Nº de Expediente	DRPM-IF-008-2024	
Nombre del Proyecto	COROTÚ	
Sector	CONSTRUCCIÓN	
Nombre del Promotor	COROTU VENTURES, CORP.	
Representante Legal	JORGE EDUARDO GALLO RESTREPO	
Nombre de los Consultores y número de Registro	GRUPO MORPHO, S. A. IRC-005-2015 ALICIA VILLALOBOS. IRC-098-2008. OLGA BATISTA. IRC-070-2021. ARANTXA RODRÍGUEZ. DEIA-IRC-072-2020.	
Localización (Provincia/Comarca, Distrito y Corregimiento, Lugar Poblado)	PANAMÁ, PANAMÁ, JUAN DÍAZ	
Fecha de Recepción del EsIA	17/01/2024	
Etapas de Admisión	Admitido/ Fecha	No Admitido/ Fecha
	22/01/2024	
Nombre del Técnico Evaluador que lleva el proceso de Admisión:	YAGEHIRY GARCIA	
Nombre del Técnico Evaluador que lleva el proceso de Evaluación y Análisis	YAGEHIRY GARCIA

Tenemos el agrado de dirigirnos a usted de acuerdo con lo establecido en el artículo 62 del Decreto Ejecutivo 1 de 1 de marzo de 2023, para solicitarle información aclaratoria al Estudio de Impacto Ambiental (EIA) categoría I, del proyecto denominado **COROTÚ**, el cual es promovido por la sociedad **COROTU VENTURES, CORP.**, al respecto se realizan las siguientes observaciones:

Por este medio, yo, Jorge Eduardo Gallo Restrepo, de nacionalidad panameña, may

Figura N°3. Área en donde se realizarán las actividades de excavación.

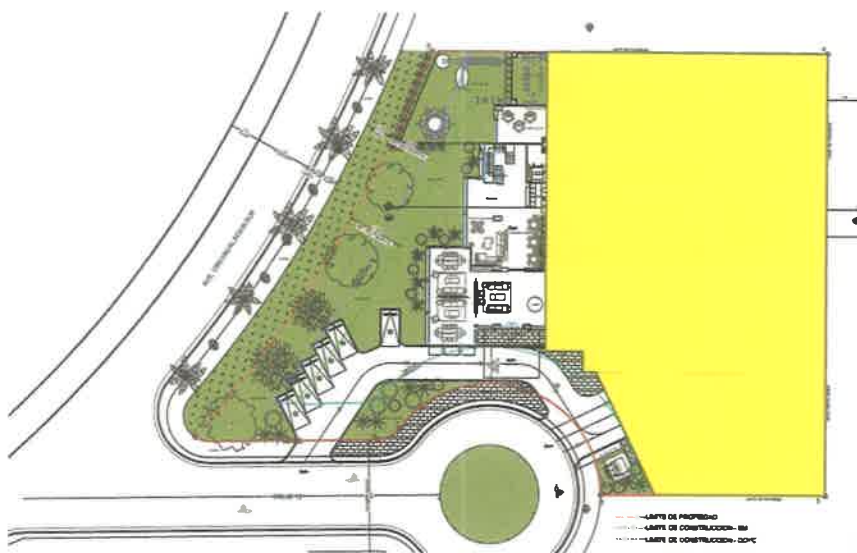
3.c. Presentar Estudio de Suelo, que nos permita conocer la características físicas, químicas y mecánicas del suelo, capas que lo conforman, así como la ubicación de los cuerpo de agua subterráneos en el área del proyecto; considerando que los planos indican que profundidades de -7.50 m.

- A. Replanteo del polígono sótano y confección de vallas de replanteo.
- B. Colocación de cerca perimetral.
- C. Inicio de las actividades de excavación.
- D. Nivelación y compactación del suelo hasta obtener la cota de desplante de la losa del sótano.
- E. Descabezado de pilotes.
- F. Colocación de manta de polietileno para evitar las filtraciones o humedad por capilaridad.
- G. Ejecución de cabezales de pilotes y viga sísmicas.
- H. Ejecución de líneas de drenaje pluviales bajo losa.
- I. Ejecución de losa de piso de hormigón armado de conjunto con las cajas pluviales.
- J. Ejecución de muros perimetrales de hormigón armado.
- K. Impermeabilización de muros perimetrales.
- L. Relleno perimetral.

Figura N°5. Conexión sanitaria de Corotú con la línea de Santa María Golf & Country Club.

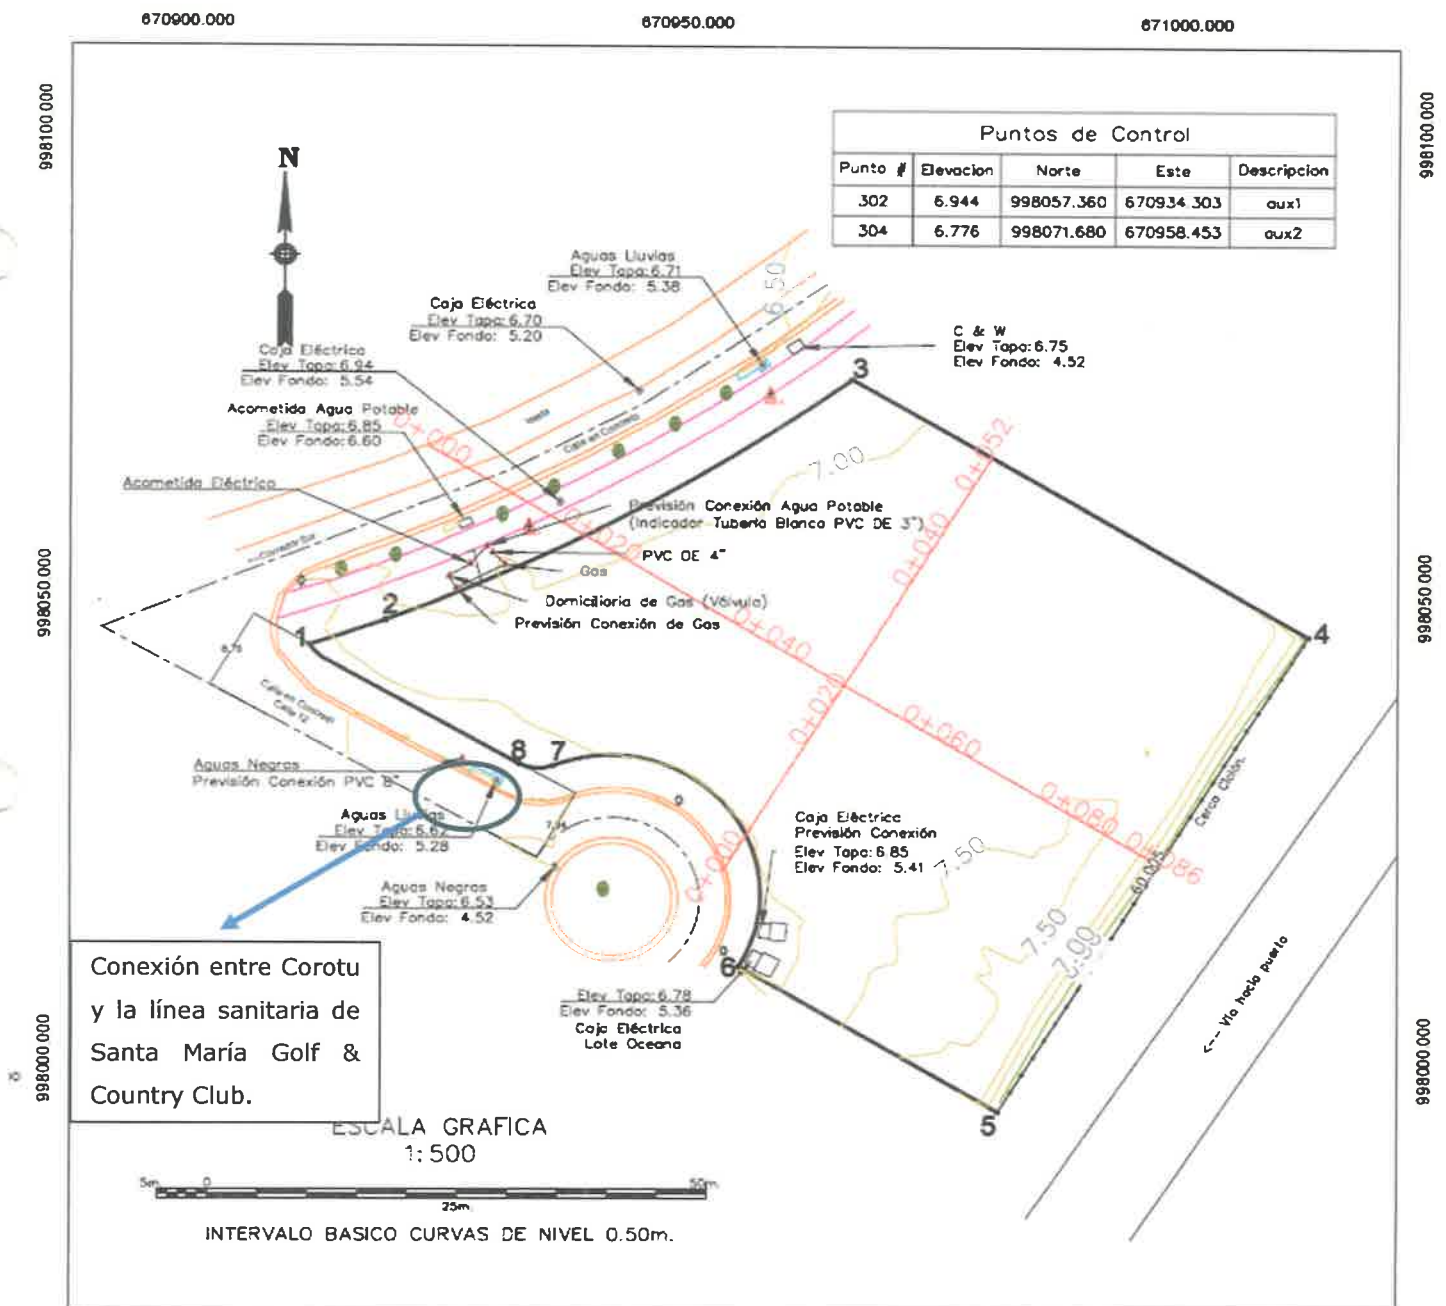
4.a. Presentar coordenadas de ubicación de la Planta de Tratamiento de Aguas Residuales (PTAR) que se será utilizada para tratar los desechos o residuos líquidos que serán generados durante la fase de operación del proyecto.

Las líneas sanitarias de este complejo residencial, se encuentran conectadas a la colectora sanitaria de proyecto Santa María, misma que se encuentra conectada a la colectora sanitaria del proyecto saneamiento de la Bahía (tal como se observa en la Figura N° 6), por lo que las aguas residuales del complejo Santa María Golf & Country Club (del cual el Proyecto Corotú forma parte) son tratadas en la Planta de Tratamiento

de Saneamiento de la Bahía de Panamá, ubicada en el corregimiento de Juan Díaz, distrito y provincia de Panamá.
